訂正のお願い

*No.J-504 ニッサン GT-R 2008年4月(R35系)を下記の通り訂正いたします。

*No.J-504 ニッサン GT-R 2008年4月 (R35系) を下記の通り訂正いたします。

P.90 ボデー寸法図 ボデーサイド

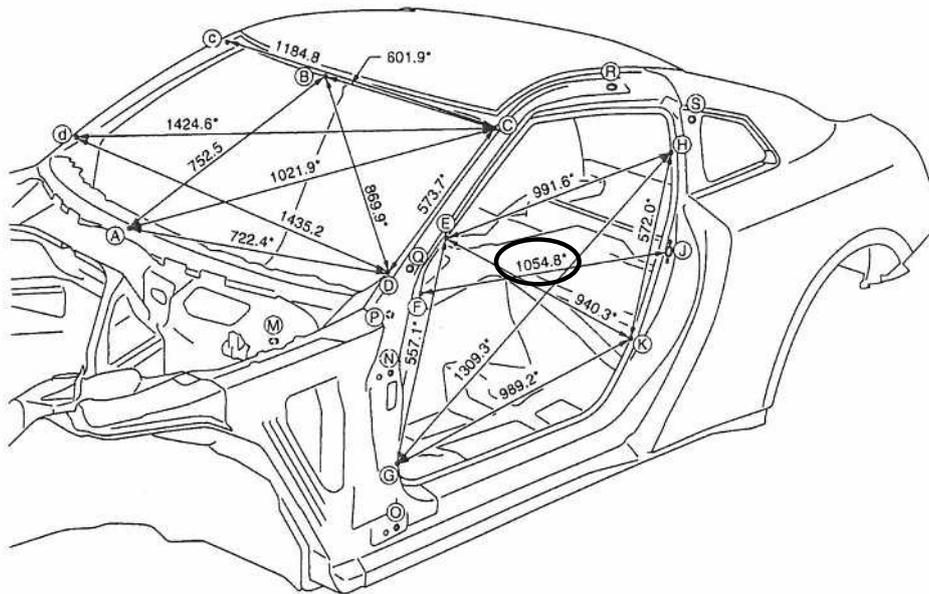
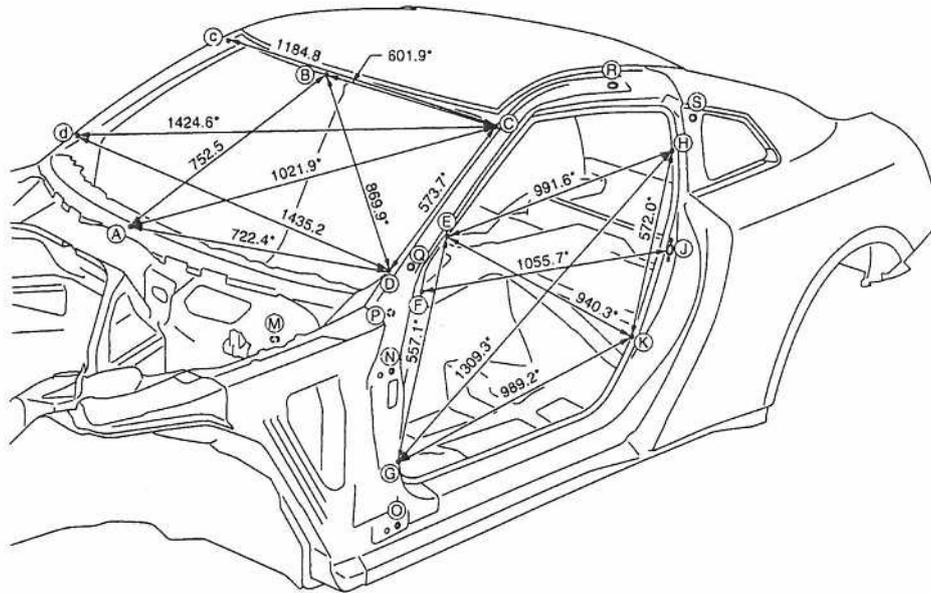
イラストおよび表中に記載されている寸法の一部に誤りが有ったため、差し替え願います。

: 誤り箇所

測定点	基準寸法	メモ	測定点	基準寸法	メモ	測定点	基準寸法	メモ
E - e	1424.4		H - h	1373.4		M - P	926.9*	
E - g	1560.4*		H - k	1541.4*		N - J	1198.1*	
E - h	1714.5*		J - S	411.0±0.7*		N - K	1084.5*	
E - k	1734.6*		K - k	1491.6		N - Q	268.5±1.0*	
F - f	1486.0		M - E	923.5*		N - R	1222.4±1.0*	
F - j	1827.8*		M - F	883.7±1.0*		N - S	1404.3±1.0*	
G - g	1491.6		M - G	758.7±1.0*		O - J	1269.2*	
G - h	1939.8*		M - H	1405.6±1.0*		O - K	1065.1*	
G - k	1789.8*		M - K	1144.6±1.0*		P - p	1572.6±1.5
